**AVIS RELATIF À LA PROTECTION
CONTRE LES EVENTUELS EFFETS NOCIFS ET NUISANCES
PROVOQUÉS PAR LES RAYONNEMENTS NON IONISANTS
GÉNÉRÉS PAR DES ANTENNES ÉMETTRICES STATIONNAIRES
Commune : HAM-SUR-HEURE-NALINNES - Exploitant : CITYMESH
Référence exploitant : HT04199_A**

Rapport n° 1615 / 2025

Adresse	Centre sportif de Nalinnes Rue des Monts, 43 6120 HAM-SUR-HEURE-NALINNES (Nalinnes)
Coordonnées Lambert belge 72	156127E 112569N
Type d'implantation	Pylône
Exploitant	CITYMESH
Réf. du site de l'exploitant	HT04199_A

Figure 1 : Vue en plan des lieux de séjour et des points de contrôle

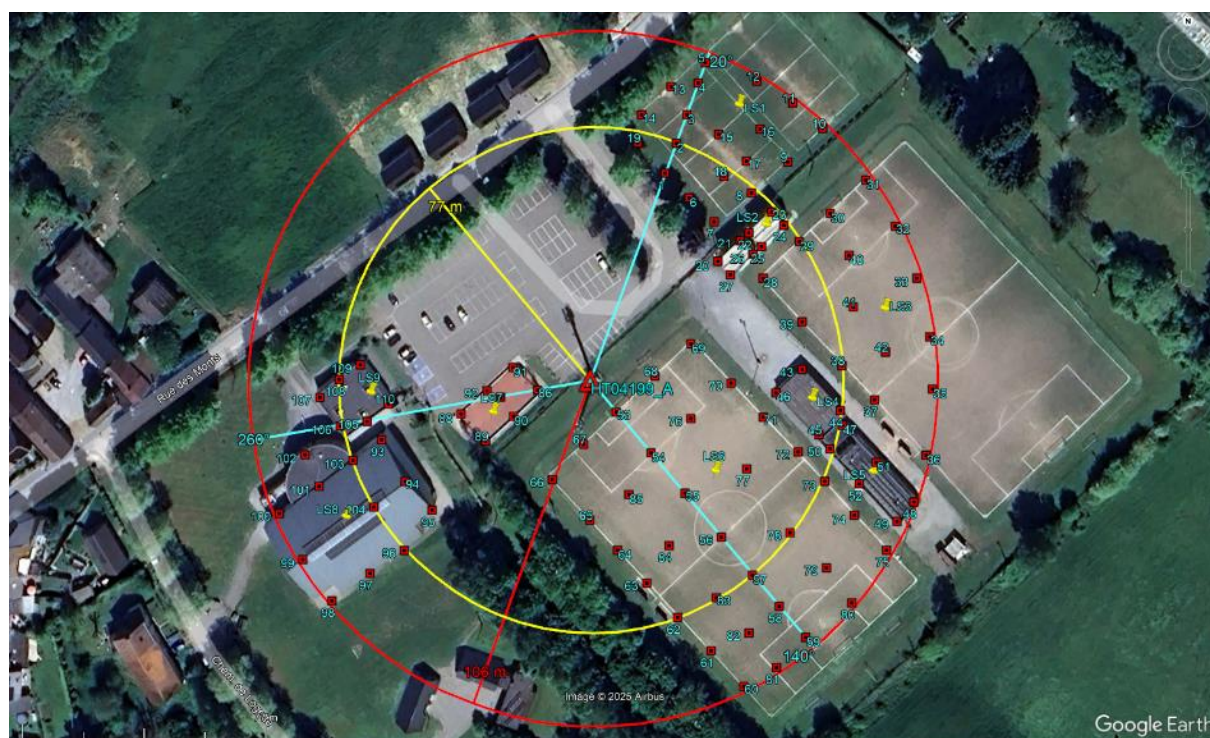
Les fréquences d'émission, la puissance rayonnée par chacune des antennes et leur gain permettent de déterminer le rayon de la zone à analyser. Tout dépassement de la limite par installation est exclu en dehors de cette zone. Le tableau 2 reprend les 35 LS² pour lesquels l'indice d'exposition est le plus élevé. Les différentes colonnes indiquent :

- le numéro du point de contrôle repris sur un des plans de la figure 1;
- le numéro du LS dans lequel se trouve le point de contrôle de la 1^{ère} colonne ;
- l'atténuation d'obstacle prise en compte pour le calcul de l'indice d'exposition dans le LS ;
- le résultat du calcul de l'indice d'exposition.

En ce qui concerne les antennes de l'installation mentionnées dans le tableau 1, la distance maximale à laquelle la limite pourrait être atteinte, à l'extérieur, est égale à 96,3 m. S'il n'y a pas de LS à une distance inférieure, les antennes respectent forcément la limite d'immission.

Dans le cas des LS situés à l'intérieur des bâtiments, une atténuation d'obstacle est prise en compte et il en résulte que la distance maximale à laquelle la limite pourrait être atteinte se réduit à 68,6 m.

Les résultats de l'évaluation décrite au paragraphe 4 indiquent que les antennes émettrices stationnaires de l'installation faisant l'objet du présent avis ne produisent pas, dans un lieu de séjour, un rayonnement électromagnétique maximum supérieur aux limites fixées à l'article 4 du décret.

Figure 2 : Vue en plan des installations d'antennes dans un rayon de 300 mètres autour de l'installation faisant l'objet de la demande d'avis

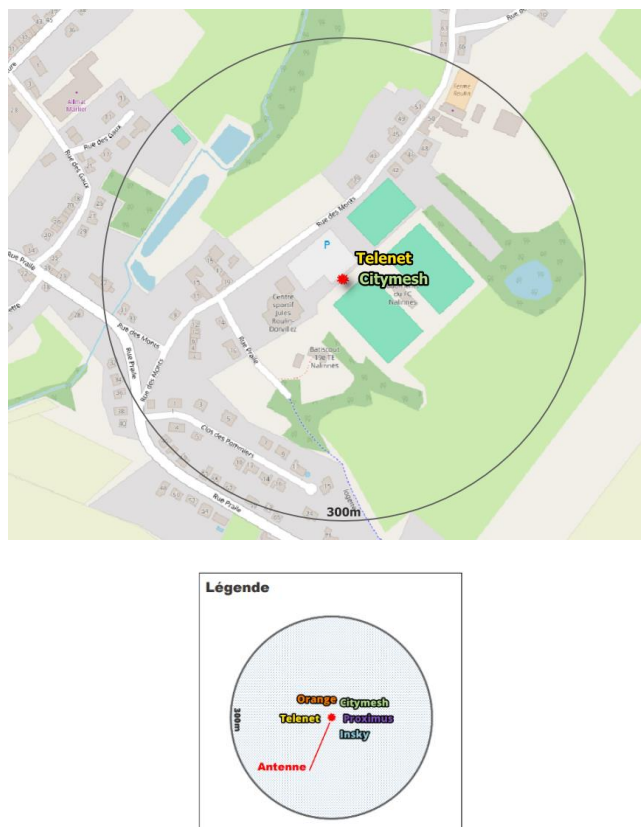
Le plan en projection verticale de la figure 2 indique la localisation des installations d'antennes émettrices stationnaires visées par le décret et situées dans un rayon de 300 mètres autour de l'installation référencée dans le paragraphe 2 et localisée au centre du cercle. Les données de localisation de ces antennes et les avis correspondant sont accessibles via le cadastre en ligne des antennes émettrices stationnaires⁸. Les installations prises en compte dans l'évaluation du respect de la limite cumulative sont les installations d'antennes émettrices déclarées en service par l'exploitant à la date du présent avis, à l'exception de l'installation référencée dans le paragraphe 2 et éventuellement d'autres installations ayant fait l'objet d'une demande d'avis à la même date et qui sont situées à l'intérieur de la zone de 300 mètres de rayon.

- il y a au plus 4 installations d'antennes émettrices stationnaires présentes dans la zone d'évaluation de 300 mètres de rayon représentée dans la figure 2, y inclus l'installation référencée dans le paragraphe 2 : la limite cumulative définie à l'article 4, §2 du décret est nécessairement respectée dans les lieux de séjour à l'intérieur de la zone d'évaluation de 300 mètres de rayon ;

Compte tenu des considérations ci-dessus, il apparaît que l'intensité du rayonnement électromagnétique généré, dans les lieux de séjour situés dans un rayon de 300 mètres autour de l'installation référencée dans le paragraphe 2, par l'ensemble des antennes émettrices stationnaires de l'ensemble des exploitants du même site d'antennes émettrices stationnaires respecte la limite fixée à l'article 4, § 2 du décret.
